BRUXELLES. Boulevard de l'Empereur, 4 / Mont des Arts, 28

**DEMANDE DE PERMIS UNIQUE:** Remplacer les châssis vitrés pour des raisons de sécurité incendie ; solutionner les problèmes d'infiltrations d'eau qui surviennent dans les étages inférieurs en renforçant l'étanchéité de la terrasse existante tout en augmentant l'isolation.

Avis conforme de la CRMS

En réponse à votre courrier du 10/01/2025, nous vous communiquons *l'avis conforme défavorable* émis par notre Assemblée en sa séance du 29/01/2025, concernant la demande sous rubrique.

État existant des châssis coulissants de la cafétéria, côté ville (photo extraite de la demande)

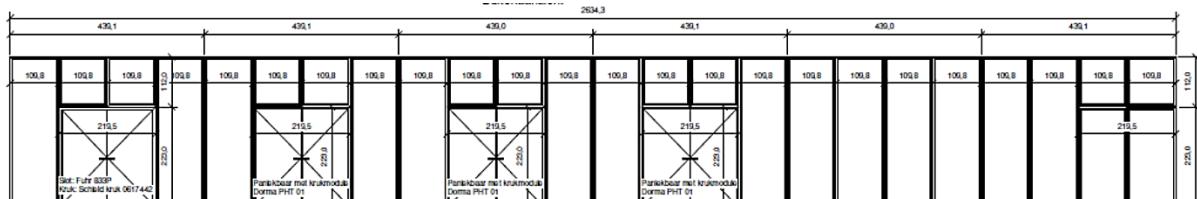
Les très belles menuiseries de la Bibliothèque Royale ont été réalisées en aluminium anodisé poli, matériau très spécifique de l'architecture des années 1960. Elles constituent une composante caractéristique du langage architectural des Monts des Arts. D'un point de vue patrimonial, toute intervention sur les châssis de fenêtre devra dès lors s'inscrire dans une réflexion globale qui conservera la composition historique des façades protégées, évitant un effet de « patchwork » à terme. La conservation et la restauration des menuiseries existantes doivent être privilégiées autant que possible. En cas d'impossibilité, le renouvellement doit être effectué dans le plus grand respect de leurs caractéristiques originelles.

Dans cette optique, le remplacement des menuiseries de la façade côté ville pourrait être approuvé à condition que les dimensions, les divisions et le mode d'ouverture soient respectés au mieux, ce qui semble le cas. Si des profils plus performants (et donc légèrement plus épais) peuvent éventuellement être envisagés, la couleur et le traitement des nouveaux profils devront être identiques à ceux d'origine, encore en place. Les quincailleries feront l'objet d'une attention particulière (pas renseignées dans la demande). L'intégration *d'invisivents*, prévue pour certains châssis de la façade côté ville de l'étage +5, est à exclure. Ces dispositifs, d'environ 9 cm de hauteur, nuiraient à la lecture d'ensemble des registres de fenêtres et des façades.

Pour atteindre les normes de sécurité, l'impact visuel et patrimonial de l'intégration de garde-corps vitrés à l'intérieur des menuiseries coulissantes devrait être mieux évalué, afin de ne pas compromettre la lisibilité architecturale de l'ensemble, ni l'accès à un entretien aisément accessible des fenêtres. L'intervention devra documenter et préserver les tablettes d'appui en bois devant les fenêtres de la cafétéria côté ville, un dispositif caractéristique que l'on retrouve à plusieurs endroits de la KBR.
